Efni: Aðalskipulagsbreyting vegna Framnes og norðurhluta hafnarsvæðis í Grundarfirði

Breiðafjarðarnefnd fékk til umsagnar aðalskipulagsbreytingu fyrir Framnes og hafnarsvæði norður í Grundarfirði. Eftir að hafa kynnt sér greinargerðina vill Breiðafjarðarnefnd koma eftirfarandi á framfæri.

Mynd 1: Svæðið við Grundarkamp í Grundarfirði þar sem efnistaka hefur farið fram að fengnu leyfi Orkustofnunar. Heimild: Hafsjá Hafrannsóknastofnunar.

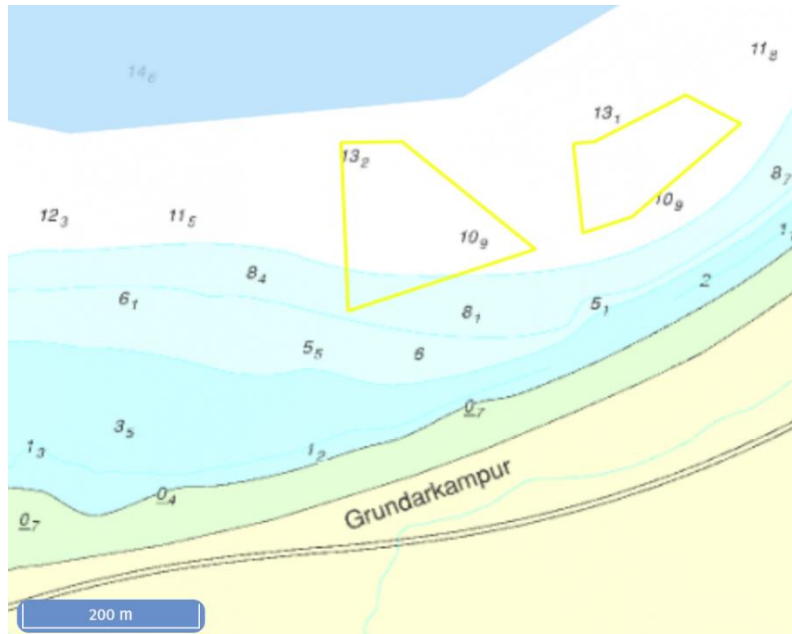
Breiðafjarðarnefnd bendir á möguleg áhrif efnistöku á landslag svæðis og búsvæði plantna og dýra. Breiðafjarðarnefnd telur að æskilegt sé að taka efni á nú þegar röskuðu svæði við Grundarkamp. Efnistaka við Grundarkamp hefur farið fram utan netlaga á u.þ.b. 10 metra dýpi, sbr. mynd 1.

Breiðafjarðarnefnd telur að best væri að lágmarka magnið sem verður tekið af hafsbotni til að minnka áhrif efnistöku á landslag og lífríki hafbotns Breiðafjarðar við mörk verndarsvæðis Breiðafjarðar. Auk þess tekur Breiðafjarðarnefnd undir álit skipulagsstofnunar sem skrifaði 2018 um efnistöku á svæðinu að ...“í ljós þess að vitað er til að hrygning nytjafiska hefur átt sér stað á svæðinu er þó rétt að tímasetja efnisnám utan hrygningartíma nytjafiska...”³
